中環都爹利街石階及煤氣路燈附近
護土牆編號 11SW-B/R93(第一部份)
擬議的加固/改善工程
文物影響評估

有關都爹利街護土牆編號 11SW-B/R93(第一部份)
加固/改善工程修訂設計的補充文件

橫截面一 - 典型橫切面

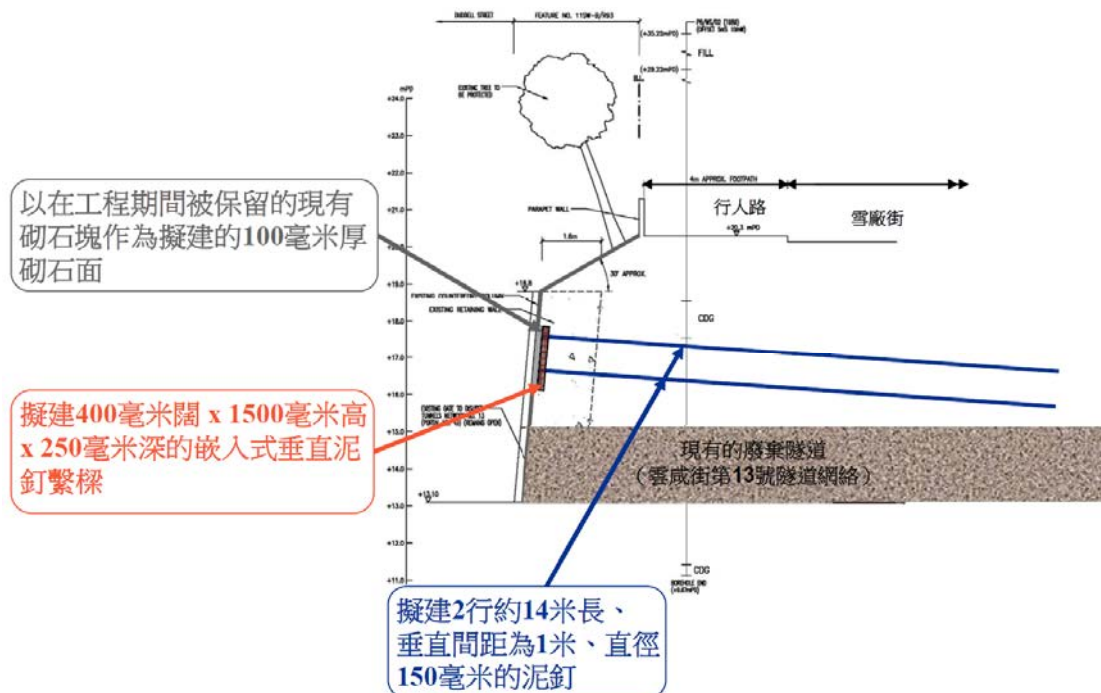
1. 本補充文件旨在提交上述擬議加固/改善工程的修訂設計(下稱「修訂設計」)以回應古物諮詢委員會(下稱「古諮會」)委員在 2013 年 6 月 27 日舉行的會議上所提出的下列關注事項：
 - (a) 擬議工程可能對法定古蹟外觀的影響，並對該古蹟的干擾如震動等（請參閱會議記錄的第 15 段）；
 - (b) 用於鋪砌表牆表層的砌石類型（請參閱會議記錄第 12 及 13 段）；
 - (c) 擬議工程對廢棄的隧道及位於都爹利街的隧道入口的潛在影響（請參閱會議記錄第 11 及 14 段）；
 - (d) 研究其他方法或設計方案，以避免回填廢棄的隧道及建造表牆（請參閱會議記錄第 20 段）；以及
 - (e) 擬議工程對現有石牆樹根造成的潛在不良影響；以及就擬議工程作進一步諮詢獨立樹木專家的意見（請參閱會議記錄第 12、18 及 19 段）。

3. 經過詳細研究和檢視後，我們修訂了加固/改善工程的設計，建議在石牆上安裝 6 支約 14 米長，水平及垂直間距約為 1 米的泥釘和**嵌入式**垂直泥釘繫樑，以提升人造護土牆編號 11SW-B/R93(第一部份)的安全水平。有關設計修訂主要如下：

- (a) 減少擬建泥釘的數量和長度；
- (b) 以嵌入式垂直泥釘繫樑取代原來的擬建表牆；
- (c) 保留受影響護土牆的原有砌石塊作修復石牆表面時使用；以及
- (d) 原址保留護土牆之下的現有廢棄隧道入口。

修訂設計使用嵌入式垂直泥釘繫樑，取代原設計的表牆，從而大大減少擬議工程對現有護土牆的影響。受影響的砌石塊首先會被拆下、貼上標籤、保護並存放，承建商才建造嵌入式垂直泥釘繫樑。建造完成後，我們會以保留的砌石塊修復護土牆，經修整後的砌石塊會覆蓋嵌入式垂直泥釘繫樑，從而與現有的石牆表面相配。因應砌石塊的切割、勾縫及樹根位置，工程完成後，護土牆的外觀只會有輕微變化，與現有護土牆的外觀一致，牆身上的樹根會被保護盡量避免受傷害。

在施工過程中，所有泥釘都將會採用手取芯法（首 6 米深）配以套管（長度最少 4 米）。最低排泥釘的末端不會穿入廢棄的隧道以及其入口。施工時所產生的震動將被降至最低。擬議的加固/改善工程對於已在數十年前被回填的廢棄隧道及其 43 和 44 號入口不會造成重大干擾，以下 (d) 小節將就這點作進一步討論。

經過慎重考慮後，基於廢棄隧道的長遠整體穩定性、對公眾安全影響及文物保育價值，我們現建議採用可還原的方法回填廢棄隧道，並且原址保留隧道入口閘。
